Archwiliad CDLI Newydd Caerdydd

Datganiad o Dir Cyffredin
rhwng Cyngor Caerdydd
ac
Associated British Ports

Archwiliad o Gynllun Datblygu Lleol Newydd Caerdydd Datganiad o

Dir Cyffredin

Ffin dyraniadau H2.4 a H2.5 ar Fap Cynigion y Cynllun Adneuo a Pholisi SP3

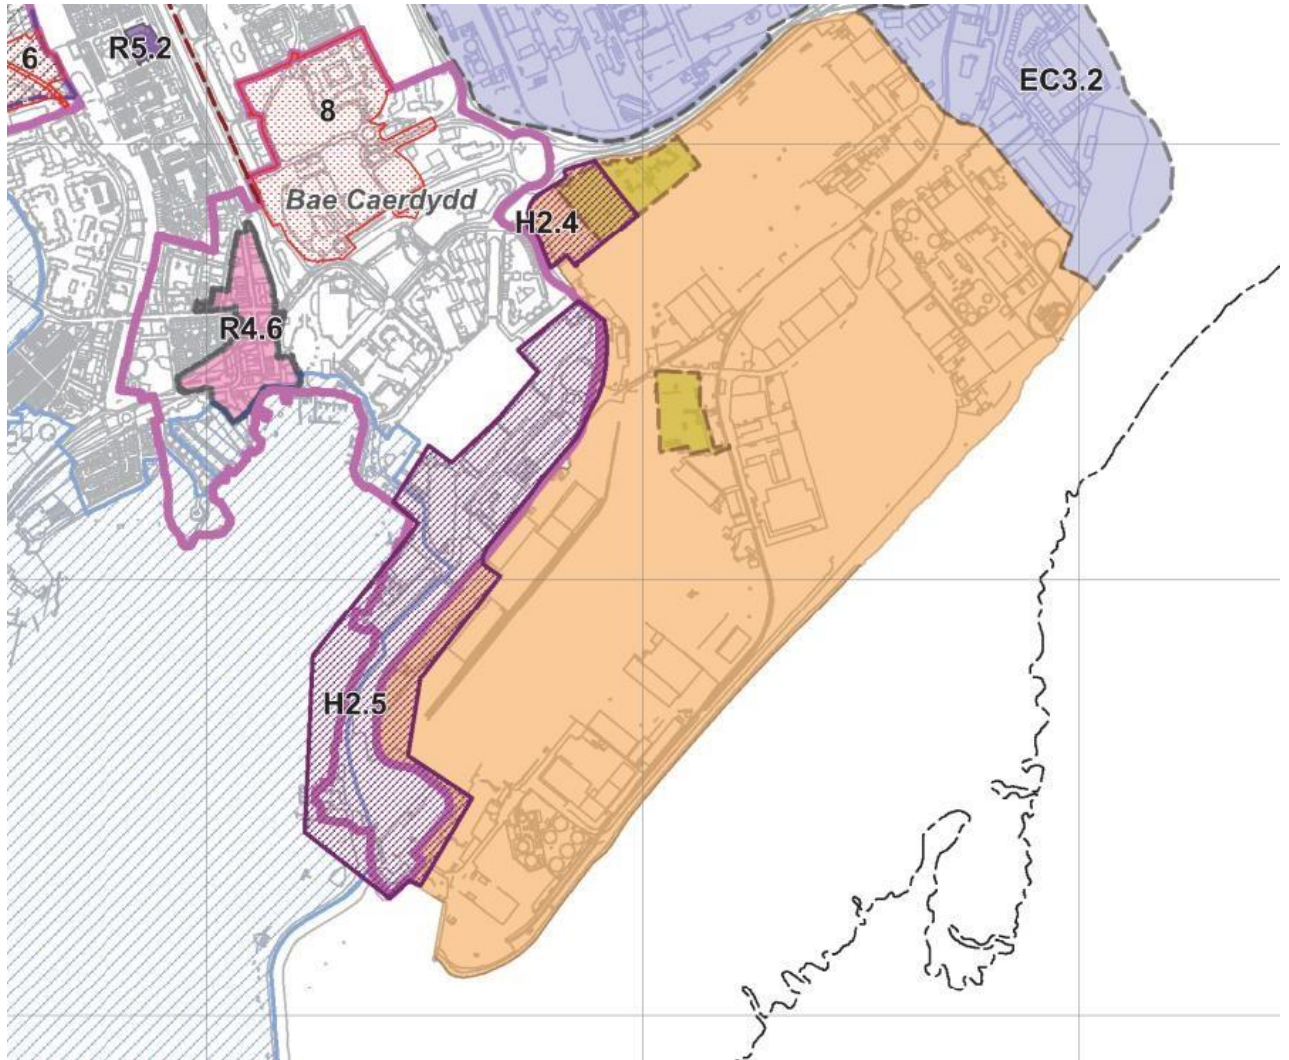
- 1.4 Yn gyntaf, mae ABP wedi gwrthwynebu'r ffin a ddangosir ar y Map Cynigion o'r ardal adfywio dan arweiniad tai a ddyrannwyd o dan bolisi H2.5 ar ffin Porth Teigr a Phentir Alexandra. Mae ABP wedi gwneud cais i ail-lunio'r ffin i eithrio tir sydd dan berchnogaeth ABP a thir clustogi yn union gyfagos i ffin y porthladd gweithredol. (Sylwadau 86.02 ac 86.05).

- 1.9 Yn ail, mae ABP wedi gwrthwynebu dyrannu safle ardal adfywio H2.4 dan arweiniad tai yn Noc y Rhath (Ochr y Gogledd) gan nodi nad yw'n gyflawnadwy ac y dylid ei ddileu o'r cynllun gan nad oes gan ABP fel y tirlfeddiannwr unrhyw fwriad i waredu'r tir ar gyfer tai yng nghyfnod y cynllun. Mae ABP hefyd yn nodi bod y dyraniad yn gwrthdaro â pholisi MW6: Ardaloedd Gwarchod Angorfeydd Tywod y cynllun, y Datganiad Technegol Rhanbarthol 2^{ail} Adolygiad (2020) a Pholisi Cynllunio Cymru (paragraffau 5.14.8 a 5.14.9) ac y byddai hefyd yn cyflwyno datblygiad anghydnaws o fewn ardal weithredol o'r dociau (Sylwadau 86.01 a 86.04).

- 1.5 Mae'r Cyngor wedi cynnal adolygiad o'r ffin yn unol â'r cais gan ABP ac mae ffin ddiwygiedig ar gyfer yr ardal adfywio H2.5 ym Mhorth Teigr a Phentir Alexandra wedi'i chytuno rhwng y partïon sy'n eithrio'r holl dir sy'n eiddo i ABP o'r dynodiad arfaethedig. Mae hyn wedi'i gynnwys yn Atodiad A i'r datganiad hwn a bydd hefyd yn arwain at newidiadau i'r ffin a ddangosir ar y Map Cynigion ar gyfer Polisi SP9: Cefnogi Rôl Porthladd Caerdydd. Cynigir bod y newidiadau hyn yn cael eu cynnwys yn yr ymgynghoriad Newidiadau Materion sy'n Codi (NMC) sydd ar ddod.

- 1.10 Am y rhesymau a nodir uchod, mae'r Cyngor yn cytuno gyda ABP y dylid dileu'r dyraniad hwn o'r cynllun, a chynigir bod polisi H2: Ardaloedd Adfywio dan Arweiniad Tai yn cael ei ddiwygio a dyraniad H2.4 Doc y Rhath (Ochr y Gogledd) yn cael ei ddileu o'r polisi a'i ddileu o'r Map Cynigion. Cynigir bod y newidiadau hyn yn cael eu cynnwys yn yr ymgynghoriad Newidiadau Materion sy'n Codi (NMC) sydd ar ddod.

Map Ffin Ddiwygiedig Arfaethedig y Map Cynigion ar gyfer dyraniad H2.5 (H2.4 bellach ar ôl dileu H2.4) a Pholisi SP3
